# **SKI:s utvärdering av SKB:s Fud-program 2007**

Gransknings PM

Statens kärnkraftinspektion

Juni 2008

Figur 1. Övergripande plan och viktiga milstolpar i SKB:s kärnbränsleprogram.

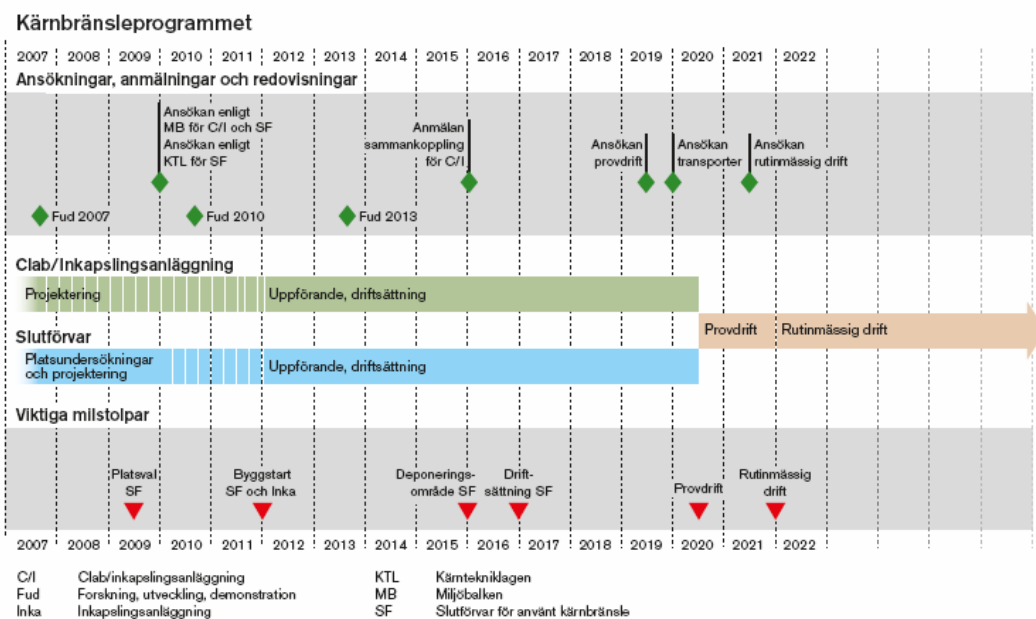
SSI har förståelse för att SKB i sin projektplanering har behov av att utgå från en uppskattad tidsåtgång för olika steg i processen men framhåller vikten av att SKB bygger sin planering på en välgrundad och realistisk uppskattning av tidsåtgången för myndigheternas granskning och det efterföljande prövningsförfarandet. SSI betonar att prövningen av ett slutförvarssystem är unik och att det inte är troligt att prövningsförfarandet skulle kunna klaras av på två år och hänvisar också till erfarenheter från miljöprovningarna av Ringhals AB och OKG AB. SSI påpekar också att i dessa fall aktualiserades inte reglerna i 17 kap. 6 § miljöbalken om godkännande av kommunfullmäktige i de berörda kommunerna (kommunal vetorätt). SSI anser att SKB måste räkna med en betydligt längre tid för prövningsförfarandet än två år.

SSI påpekar också att det är svårt att med säkerhet säga vilka övriga konsekvenser SKB:s snävt tilltagna tidplanering har för kärnbränsleprogrammet om planeringen inte håller. SSI anser att perioden ”uppförande och driftsättning” – som enligt planeringen ska pågå i 8-9 år – kan visa sig vara antingen en överskattning men också en underskattning av den egentliga tidsåtgången. SSI påpekar att om SKB underskattat den faktiska tidsåtgången kan programmet hamna ordentligt efter huvudtidplanen. SSI

SSI anser att SKB måste använda sig av en betydligt mer realistisk tidplanering för kärnbränsleprogrammet och klargöra vilka effekter en mer utdragen process kan leda till längre fram, till exempel behov av utbyggnad av Clab.

Figur 4. Övergripande plan och viktiga milstolpar i SKB:s Loma-program

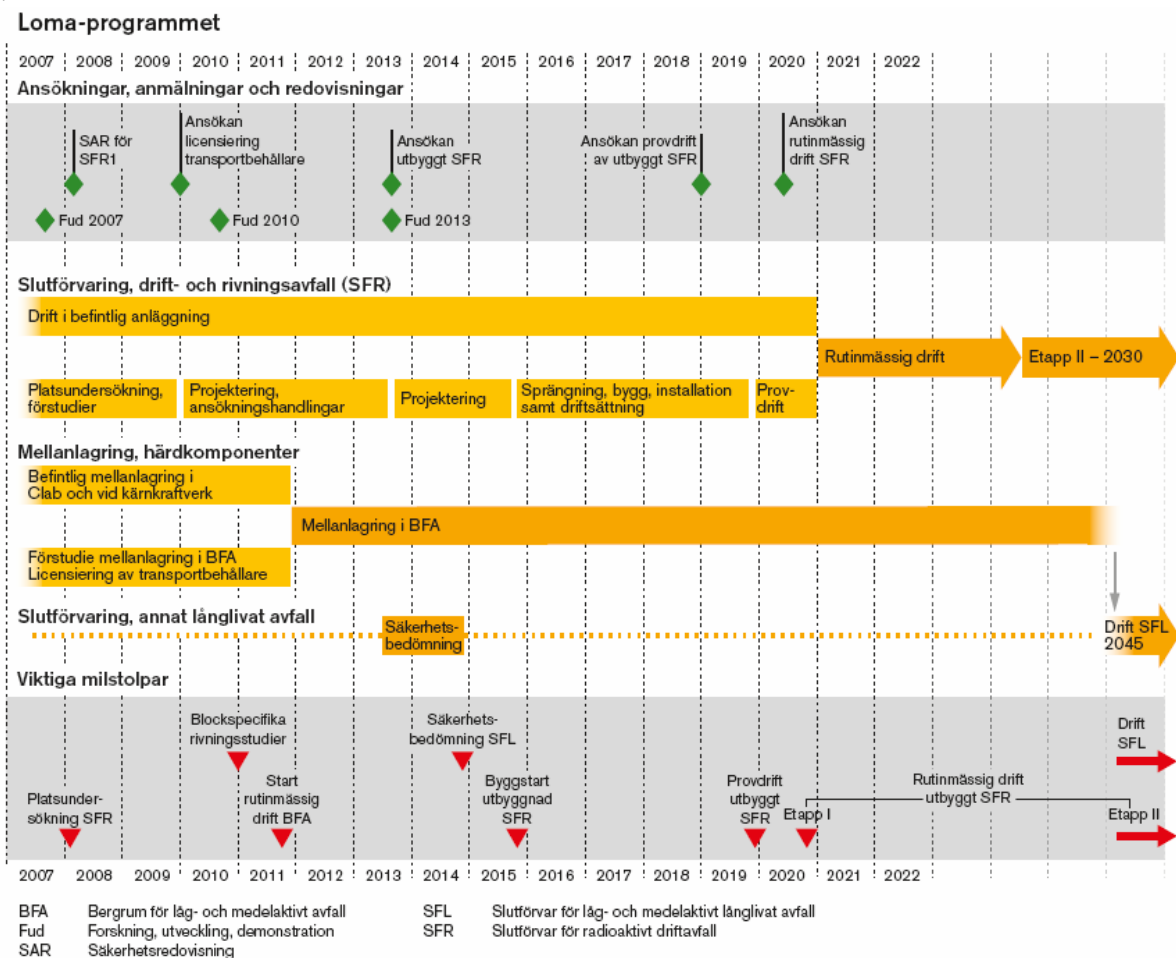
SKI anser att planen bör kompletteras med milstolpar som representerar återkommande helhetsbedömning av SFR, eftersom detta är redovisningar som styrs av lagstiftning och föreskrifter.
